**Interessado: Comdephaapasa**

**Assunto: Vistoria a respeito de solicitação de informações sobre obras do campo de futebol do Serra Athletic Club/União Lira Serrano (PA nº 50360/2013-2) e ofício nº 14.2021 de 24 de agosto de 2021, bem contido no tombamento da Vila de Paranapiacaba e arredores – Processo 56.616/1996-5 - homologado em 07/07/2003.**

Figura 3. Veja-se em destaque o detalhe de cano de drenagem, possivelmente, segundo o responsável pela obra, utilizado em obra em período anterior, 2.09.2021. Foto SK.

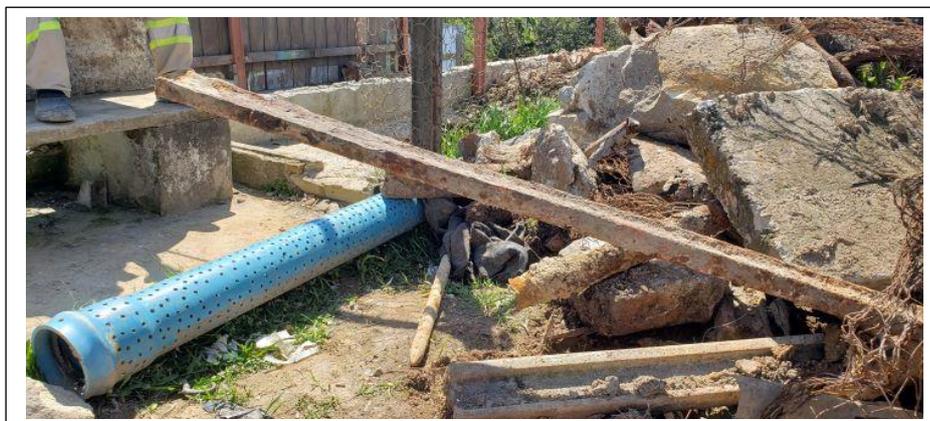
Sobre a drenagem do campo e eventuais elementos que pudessem apresentar as condições anteriores à obra em curso, o Sr. Junior indicou que não encontrou elementos que pudessem identificar drenagens originais, além de alguns canos perfurados que possivelmente tivessem sido utilizados em ação de intervenção no campo de futebol realizada entre os anos de 2008/2009. Segue figura 3 a respeito.

O arquiteto que realizou projeto básico havia alertado de que um dos fatores das condições muito precárias do campo era a “ausência de um sistema de drenagem que permita um rápido escoamento das águas” (PA nº 50360/2013-2, p.19). Foi proposto um sistema de drenagem em espinha de peixe, o que segundo o responsável pela obra ainda não foi realizado, pois a estabilização do terreno com os muros de gabiões é o estágio anterior à execução desse sistema.
